DODATEK č. 2
ke smlouvě o dílo ze dne 30. 8. 2018
(dále jen „dodatek“)

se níže uvedeného dne, měsíce a roku dohodli, že tímto dodatkem se mění a doplňuje smlouva o dílo uzavřená mezi smluvními stranami dne 30. 8. 2018, jejímž předmětem je zhotovení stavby s názvem „**Rekonstrukce laboratoří FLD v rámci projektu EVA 4.0**“ (dále jen „smlouva“).

Technický list změny (TLZ)

TLZ č./verze:	1/verze 2
Datum předložení TLZ:	13.12.2018
Smlouva o dílo (SoD) č.:	103037190
Ze dne:	30. 8. 2018
Projekt registrační číslo:	CZ.02.1.01/0.0/0.0/16_019/0000803
Stavba:	Rekonstrukce laboratoří FLD v rámci projektu EVA 4.0
Objekt:	Budova FLD, Kamýcký 129, Praha - Suchdol
Název změny:	Stavební vícepráce

STATICKÉ PODEPŘENÍ DOBETONÁVEK
M 1 : 10

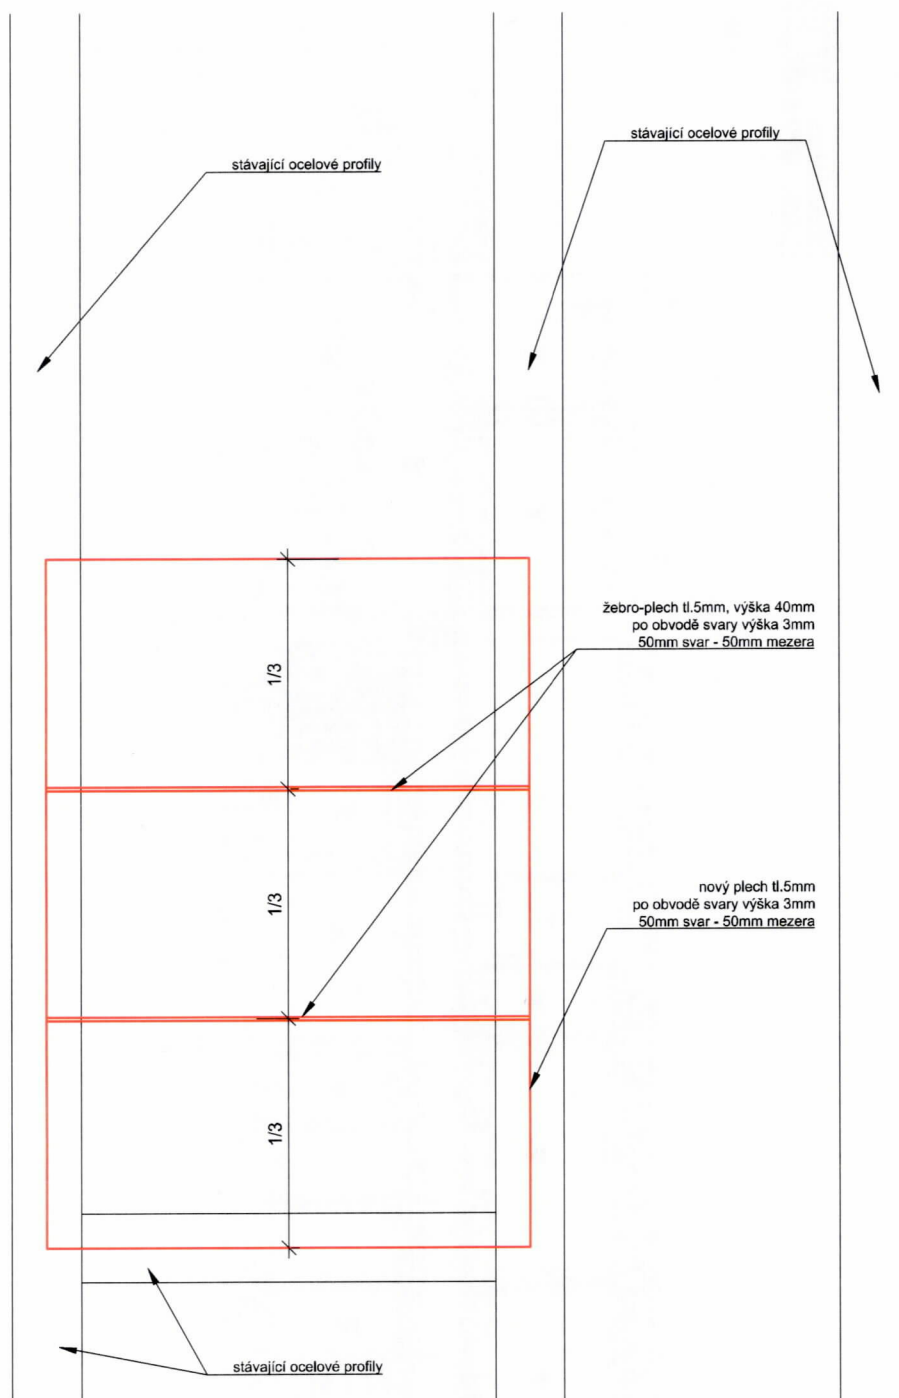
5. Po odstranění podhledů byl zjištěn staticky nebezpečný stav dobetonávek ve stropní konstrukci nad 1.PP.

PŘED VÝROBOU NUTNO ZAMĚŘIT SKUTEČNÉ ROZMĚRY OTVORU A
STÁVAJÍCÍCH OCELOVÝCH NOSNÍKŮ.
DO PLECHU BUDOU VYVRTÁNY OTVORY PRO ZAPĚNĚNÍ NESOUDRŽNÝCH
VRSTEV STROPU.
